(仮称) 千葉袖ヶ浦天然ガス発電所建設計画
環境影響評価方法書についての
意見の概要と事業者の見解

令和2年9月

株式会社千葉袖ヶ浦パワー

環境影響評価方法書について述べられた意見の概要と当社の見解

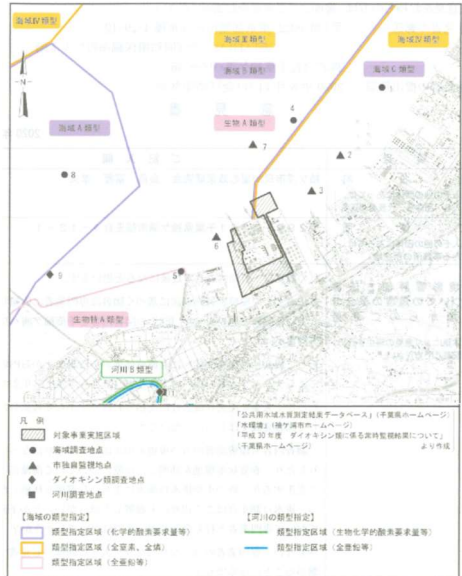
No.	一般の意見	事業者の見解
63	温排水の近隣発電所（姉崎と袖ヶ浦）の温排水包絡線とその影響 新設火力発電所は現在の東電建設の袖ヶ浦火力の停止・廃止がない限り、海の状態悪化はいま以上にひどくなります。石炭火力建設計画準備書のために1年の調査を終え、近隣の影響調査を含めて評価したはずであり、五井火力、姉崎火力、袖ヶ浦火力、君津共同火力含めた温排水包絡線を公表すべきです。 そして近隣に漁業者の生活の海であることを知りつつ、なぜ栃木県真岡市のようなラジエーター型冷却器を対象としていないのかを教えてください。 気温の上がる夏季は冷却効果が下がることは理解できますが夏季を除けばラジエーター型冷却器で冷却できるはずで、不十分であればラジエーター型冷却器と、通常の冷却塔との併用、冷却用空気を冷やす蒸発式冷却器（ガスタービン吸気冷却に使われるフィルター型散水式）との組み合わせ。夏季は空冷式と海水冷却式との併用など色々と配慮ができるはずで、なぜ海の状態配慮がされてなく海水冷却方式だけ検討対象なのか教えてください（大陸諸国は冷却塔が中心、栃木県真岡市はラジエーター型）	冷却塔方式や空気冷却方式につきましては、温排水を排出しない等のメリットがありますが、その一方、所内電力の増大により発電効率の低下（二酸化炭素排出量の増加）、本事業の出力では冷却塔や空気冷却復水器の設備規模が大きく接地面積が増大すること、冷却塔に限っては用水の使用量が増加すること、排水が増加すること、水蒸気による白煙の発生などのデメリットを考慮する必要があります。 本事業においては、工事面や環境面から総合的に判断し、海水冷却方式を採用することとしました。 なお、本事業の取放水方式につきましては、上層の温度変化が大きい海水を取水することを回避し、比較的溫度変化の小さい下層の海水を取水することが可能な深層取水方式を採用し、表層放水方式に比べて温排水の拡散範囲を小さくすることが可能な水中放水方式を採用する計画としております。 温排水の重畳影響につきましては、可能な限り予測に必要な情報の収集に努めてまいります。 なお、施設の稼働（温排水）の予測結果につきましては、「発電所に係る環境影響評価の手引」（経済産業省、令和2年）に基づき、1～3℃の包絡線について、環境影響評価準備書に記載いたします。

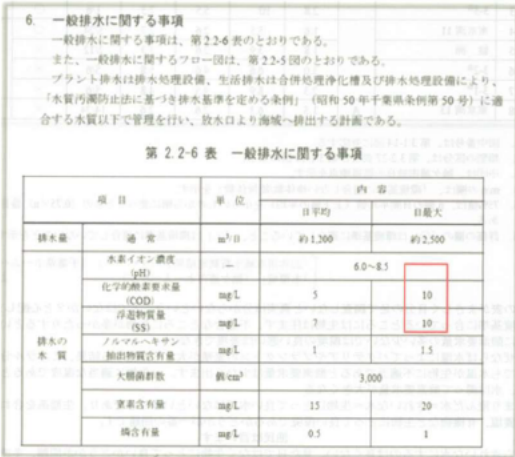
No.	一般の意見	事業者の見解
	盤洲干潟という東京湾の財産があり、ラムサール条約に登録すべき渡り鳥の食事場である干潟環境に影響することからこのような重要なことを漁業関係者だけに話せば済むという感覚は信じがたいものがあります。 現状、東電が建設した東京湾の火力発電所では南横浜のみ注入していますが海水温度上昇ですでに生態系が壊れている状況を石炭火力準備書の調査で知っているはずであり、<u>きっぱりと入れませんと言うべきです。</u> 意見 2 1 年の調査が完了したら速やかに（準備書作成前に）漁業関係者に影響範囲、包絡線含め重要事項を説明すべきで、HP、アセス図書にも書いて公開すべきです。 質問 1 よくアセス文書の次亜塩素酸ナトリウム注入の説明には海水放流地点では次亜塩素酸ナトリウム残留が 0.05mg/L 以下で管理しますので問題ありませんと書かれます。 しかし、これは例えばは不適切かも知れませんが、おかしい話です。 <u>酒を飲んでもおしっこを分析して残留アルコールが低ければ酔っていないと主張することと同じです。</u>飲んだアルコールが体内で分解される前の過程で酔っているわけで、同様に注入された高濃度の次亜塩素酸ナトリウムが海水中の生物や成分と反応して低濃度になる過程で主な影響が完了している訳です。<u>注入地点濃度が排水地点濃度に下がる過程の影響を説明してください</u> （※御社がアセス図書作成を依頼している会社は良く知っているはずです） 質問 2 JERA は今後すべての火力発電所に次亜塩素酸ナトリウムを注入について漁業関係者と相談し実行したいとアセス説明会で述べていました。 もし全発電所の冷却水の合計水量で東京湾内湾の海水量を割り算した場合、東京湾の海水はどのくらいの時間で一巡することになりますか？教えてください 質問 3 また最近の復水器細管はチタン製あるいはチタン合わせ材の黄銅管でできているために、次亜塩素酸ナトリウム注入しなくても貝や藻は循環スポンジ玉による自動清掃で問題ないと聞きます。 入れない場合と入れる場合で作業費はいくらで何工数かかるのでしょうか	また、復水器への海生生物の付着防止対策及び清掃方法につきましては、次亜塩素酸ナトリウムの注入、除貝装置の使用、スポンジボールの使用、開放点検による清掃等が考えられますが、適切な海生生物の付着防止対策を検討していきます。 なお、他社の事業計画及び冷却水量につきましては、当社がお答えする立場にないことから、回答は差し控させていただきます。 （調査結果の公表について） 環境影響評価は調査結果とそれに基づいた予測評価結果について審議されるものです。 環境影響評価のための調査・予測及び評価の結果につきましては、環境影響評価準備書に記載しご説明いたします。

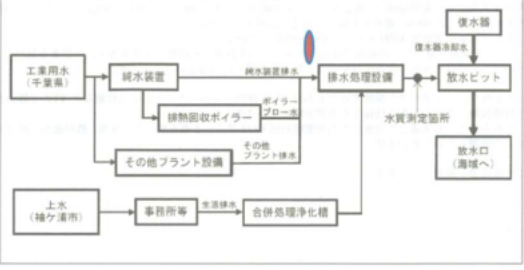
73	東京湾の JERA 発電所と Jpower 発電所の総合温排水量（7℃換算で）はどれほどになるのでしょうか。 また東京湾海水の温度上昇に温排水がどれほど寄与しているかを示してください。 富津海峡から湾内に流入する海水量と温度、潮の干満による海水入れ替わりも考慮して、温排水と流入海水による東京湾海水温上昇への影響割合を示してください。	他社の設備につきましては当社がお答えする立場にないことから、本事業の温排水に関して回答させていただきます。 東京湾内湾（富津岬と観音崎を結んだ線の以北）の潮汐による海水流量につきましては、以下のよう に算定されます。 ①東京湾内湾の面積：960km²（国交省資料による） ②中潮期の潮位差（平均的な潮汐）：0.82m（横須賀港の M₂ 分潮の潮位差）

No.	一般の意見	事業者の見解
	特に冬季、富津海峡から湾内に侵入する海水の影響が大きいと漁民から聞いていますので数値で教えてください。（河川水の影響もわかれば教えてください。）	③1 回の上げ潮または下げ潮（約 6 時間）で流入または流出する海水量は、①と②を掛け合わせて約 $7.9 \times 10^8 \text{m}^3/6\text{h}$ となります。これは平均的な潮汐による交流量であり、淡水の流出や黒潮系外洋水の流入等の潮汐以外の要因によるものは含みません。 本事業の温排水量は約 $49\text{m}^3/\text{s}$ であることから 6 時間当たりの水量に換算すると、約 $1.1 \times 10^6 \text{m}^3/6\text{h}$ となります。これらを比較すると、温排水量は潮汐による海水交流量の約 0.14% に相当いたします。 なお、流入または流出する海水の水温につきましては、多くの要因が関与することから、正確に把握することは困難です。
74	〈測定地点と数は十分か〉 干潮と満潮の潮位は AP 基準で +3.142m、-0.448m と大きな差があります。海苔と貝類養殖地区は干潟地域にありますので干満の潮流の影響を強く受けます。ですから、測定点は干潟に沿ってもっと多くの地点で干満と潮流の違いを含めて多くのデータを取得すべきではないですか 〈測定タイミングは適切か〉 第 4.2-2 表（6）を見ますと春夏秋冬に一度 15 日あるいは 3 日の測定となっていますが干満差の大きいときにどうなるか？という視点で海苔や貝類を養殖する干潟・盤洲干潟への影響を調査すべきではないですか。 以上 2 点の視点については<u>現地漁民や自然保護団体と相談されて測定点と測定時期について決めるべき</u>と考えていますがいかがでしょうか。 3.1.2 水環境の状況の流況において 10cm/s とありますが牛込漁協の組合員は袖ヶ浦火力の温排水が転がってくると表現しています。もっと潮の干満と潮流で温排水の流れがどのように干潟に流れているのか→の長さや向き↓で実態を表現してください。 	（取放水方式について） 本事業の取放水方式につきましては、深層取水方式及び水中放水方式を採用いたします。 深層取水方式は、上層の温度変化が大きい海水を取水することを回避し、比較的溫度変化の小さい下層の海水を取水することで、発電効率を向上させる効果があります。また、温排水が存在する海域においては、深層取水方式は、上層の温排水を取水しないことで再循環を回避する効果もあることから、深層取水方式を採用することとしました。 水中放水方式は、一般的に表層放水方式に比べて温排水の拡散範囲を小さくすることが可能です。また、放水口設置予定地の西側約 3km より先には盤洲干潟が存在することから、本事業の温排水の影響域を小さくして盤洲干潟に及ぼす影響を極力低減するため、放水方式として水中放水を採用することとしました。 なお、取放水設備の詳細につきましては、環境影響評価準備書に記載いたします。 （海域の調査、予測について） 水温の調査範囲は、「発電所に係る環境影響評価の手引」（経済産業省、令和 2 年）に基づいて、温排水拡散推定範囲とその周辺の海域を包含できるエリアとして、対象事業実施区域及びその周辺海域を対象に設定しました。 流向及び流速の調査は、「発電所に係る環境影響評価の手引」（経済産業省、令和 2 年）に基づいて四季に各 1 回行いました。調査時期につきましては、潮の流れを考慮し、水平方向につきましては潮位差が大きくなる大潮期を含む期間（潮周期を考慮した 15 日間の連続測定）としております。この調査結果を用いて温排水の拡散予測シミュレーションを実施いたします。 海域に生息する動物及び海域に生育する植物の調査範囲は、放水口設置予定地の西側約 3km に盤洲干潟が存在することを踏まえて、盤洲干潟の調査も実施しております。干潟の調査時期につきましては、干潮日の前後 3 日間で行っています。 これらの調査結果を用いて、予測及び評価を行い、環境影響評価準備書に記載いたします。 なお、調査の計画につきましては、事前に漁業関係者の方々にご理解をいただいております。調査結
